Commission d'instruction
Phase conception

Domaine de l'Héritière – Vernègues (13)

Questions pour la CIDBDM

Plan masse (1/2)

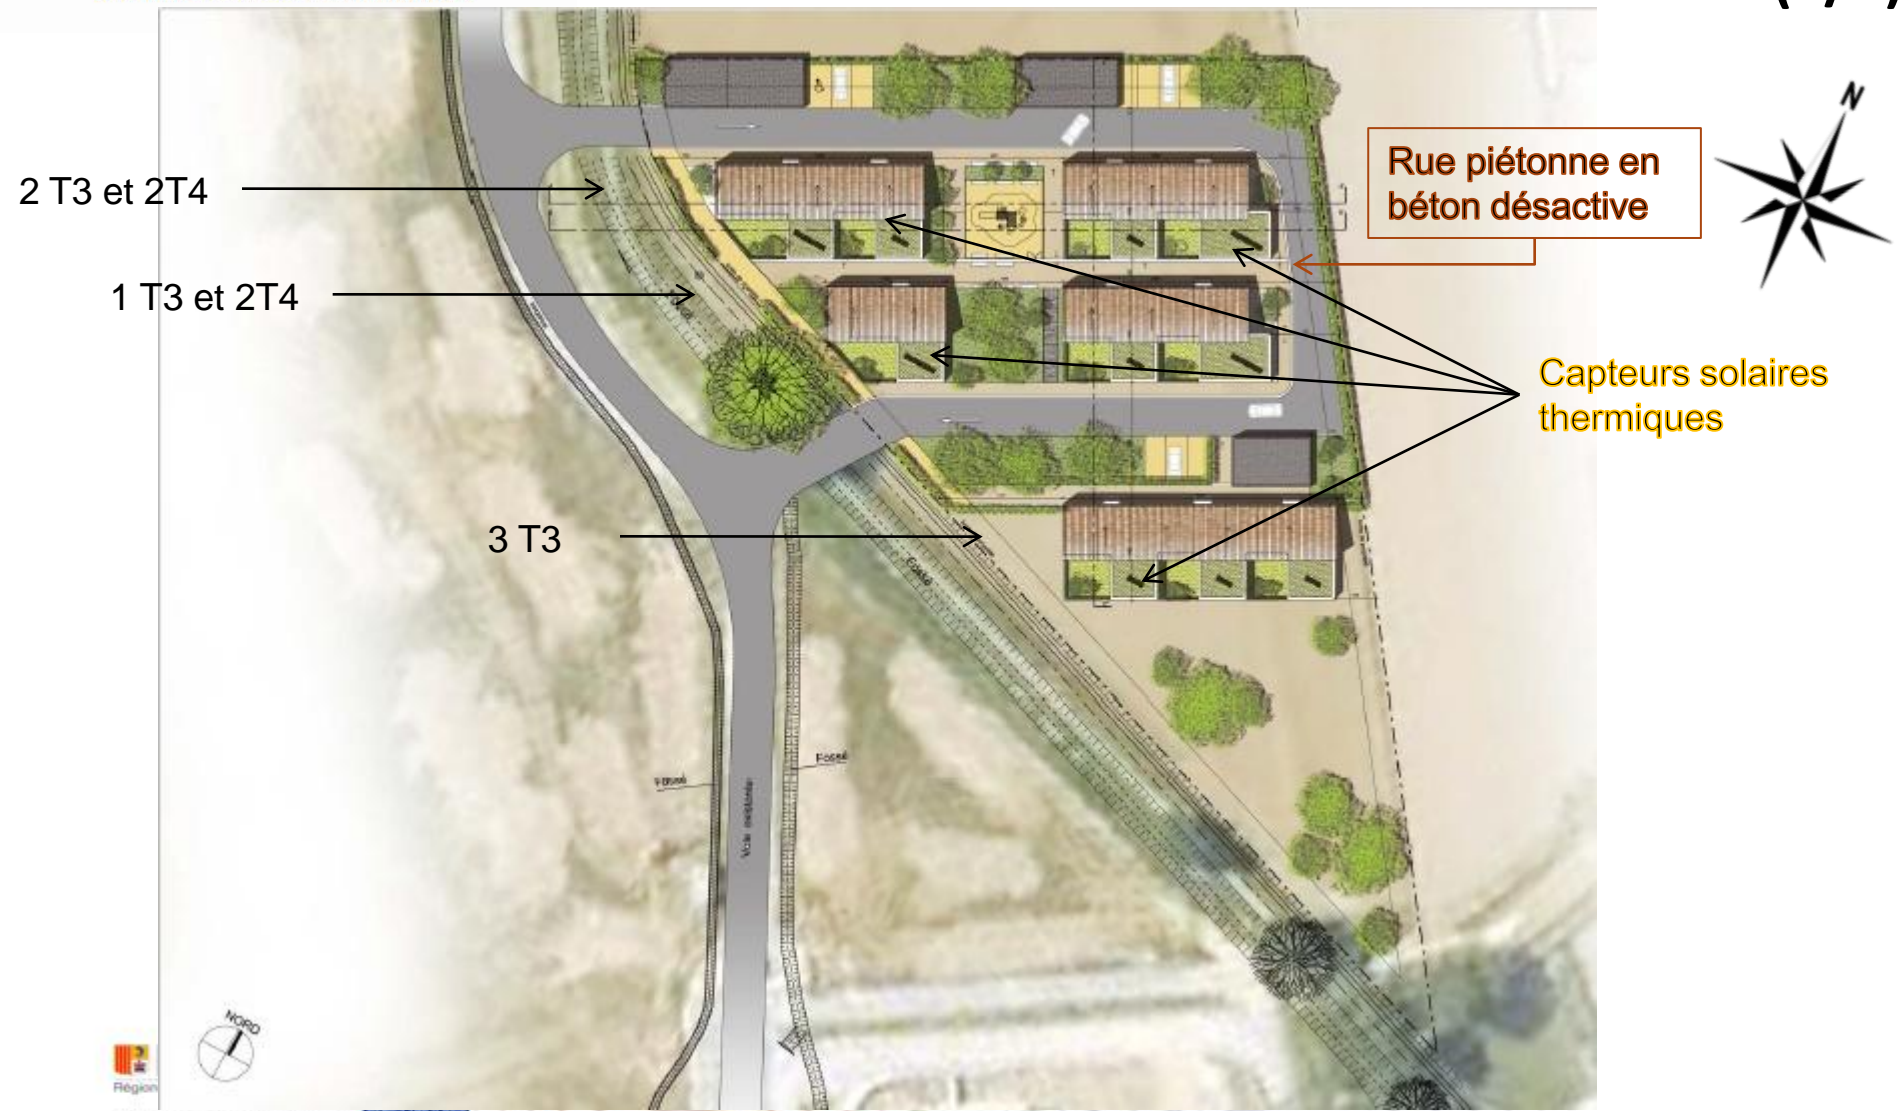
Une question concernant le nombre de place de parkings ; pourquoi avoir envisagé de doubler ce nombre au regard de la réglementation ? N'est-ce pas contre-productif pour inciter les usagers à recourir aux transports en commun ?

Prévu au programme... voir avec Famille et Provence :

De plus, l'expérience prouve que le respect de la stricte réglementation (1 place par logement) est utopique hors agglomération et est source de dysfonctionnement notoire.

Réponse F&P : Dans le cadre du POS valant PLU, le logement social doit 1 place de stationnement pour 1 logement construit.

Je confirme que c'est utopique dans un village comme Vernègues (certes, il y a des transports en commun qui restent insuffisants et qui ne correspondent encore aux modes de vie des habitants)

Elévations (2)

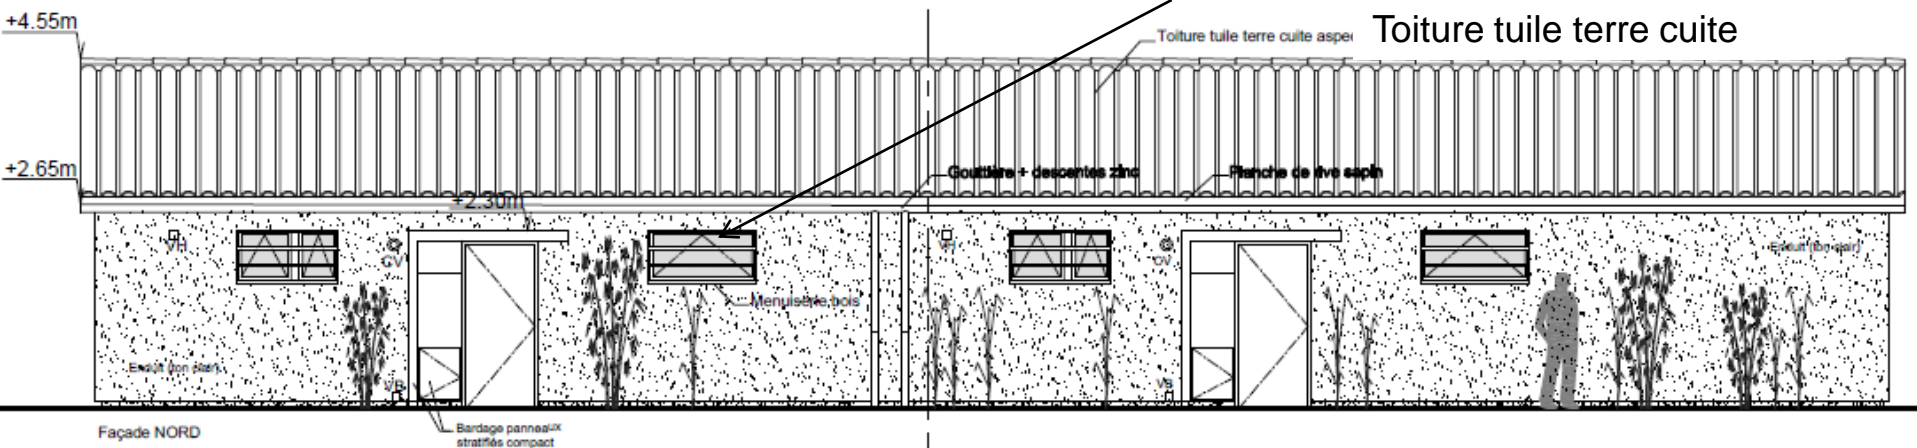
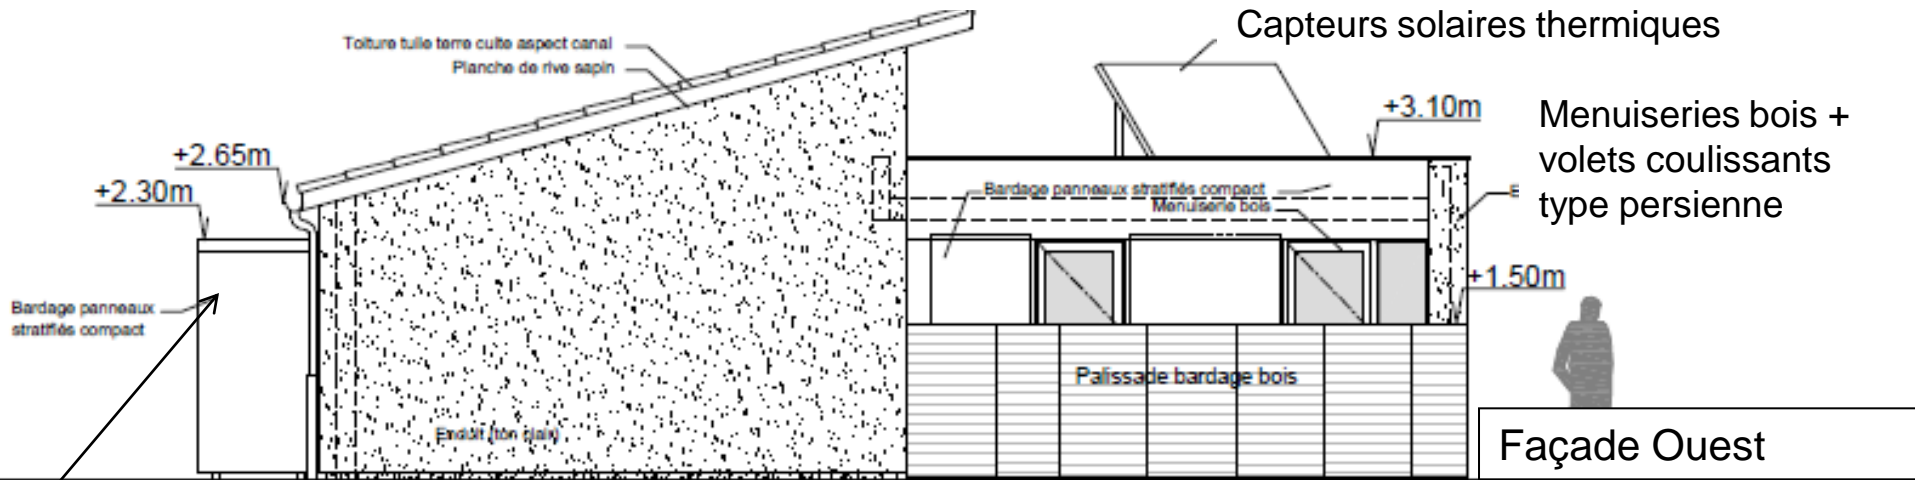
Le débord de toiture n'est pas dimensionné afin de répondre à une protection solaire en pied de façade dans les conditions estivales. Est-ce une volonté ?

Le débord de toiture permet de protéger le bandeau vitré supérieur pendant la période estival, sachant que des brise-soleil sont ajoutés pour assurer une protection pour la demi-saison. Les baies vitrées des pièces de vie sont protégées par des structures pergola métallique.

Répartition des vitrages et classe d'inertie

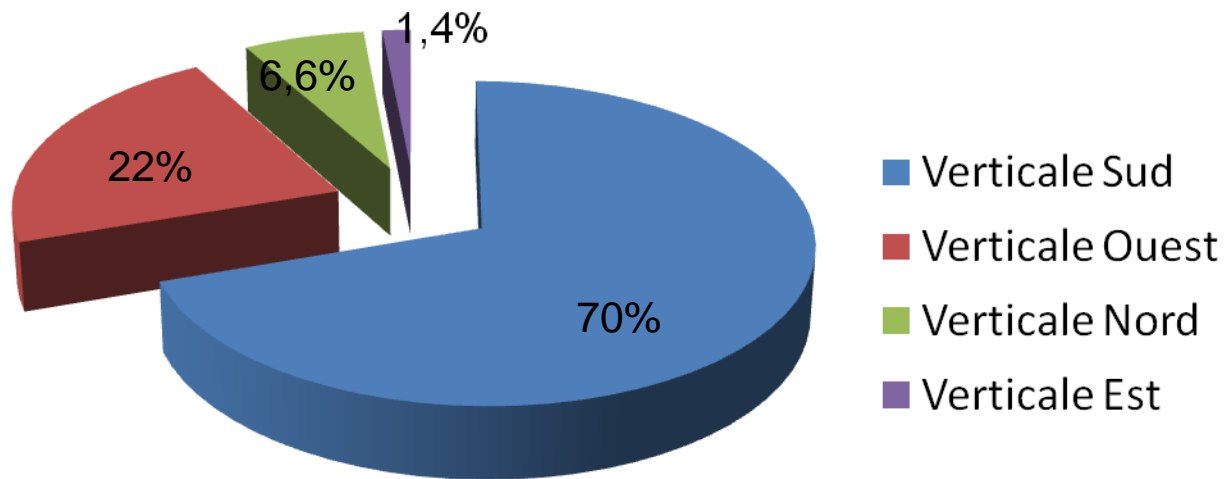
Le facteur de déperdition des menuiseries paraît élevé au regard de ce que l'on peut trouver sur le marché. En effet, les caractéristiques actuelles des menuiseries offrent des $U_w \# 1,4 \text{ W/m}^2.\text{K}$. Le projet propose des menuiseries avec $U_w = 2,1 \text{ W/m}^2.\text{K}$.

Le U_w j/n des menuiseries bois à été corrigé dans les derniers calculs et ramené à $1,6 \text{ W/m}^2.\text{K}$. Seule la baie coulissante en alu à un $U_w = 2,1 \text{ W/m}^2.\text{K}$
